**Avis délibéré de la mission régionale d'autorité  
environnementale sur le projet d'aménagement  
touristique "Les cottages de Beausemblant", porté par la  
société SAS Drôme 2015 (26)**

**Avis n° 2021-ARA-AP-1105**

**Avis délibéré le 14 janvier 2022**

Illustration 2: Périmètre du projet (source Géoportail-Mrae-Pôle AE, selon le tracé de la cartographie de l'étude d'impact p.18)

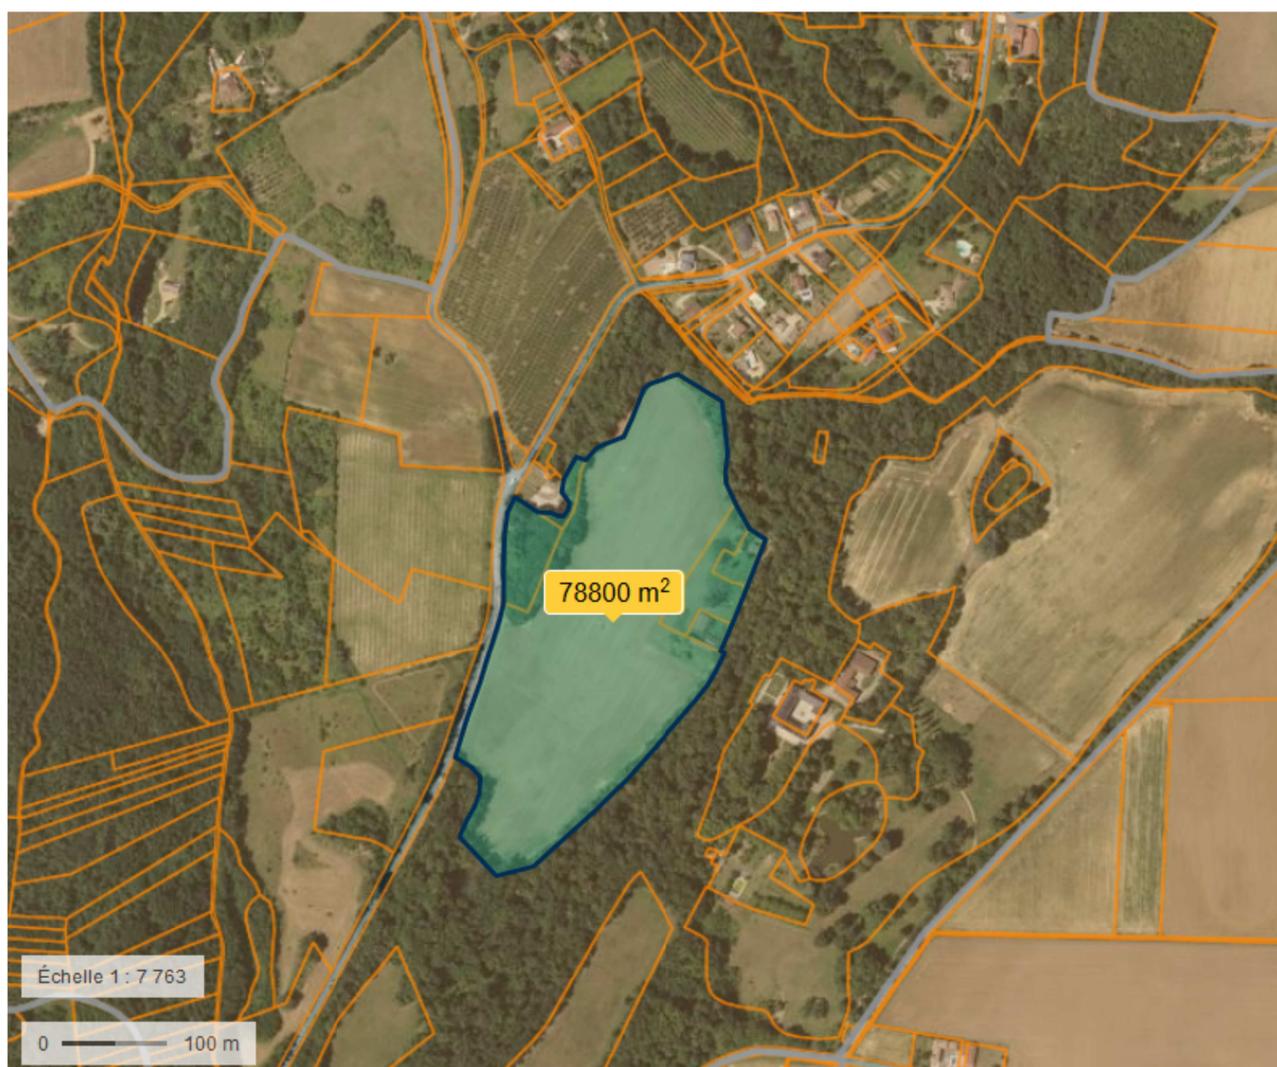
1 L'étude d'impact présente des imprécisions sur le périmètre du projet. Elle indique que le périmètre du projet fait 7 ha, alors qu'il approcherait 8 ha, selon les mesures. Les parcelles OC0336 et 0337 sont parfois considérées comme appartenant au projet, tandis que les cartes fournies, les situent en dehors de l'emprise
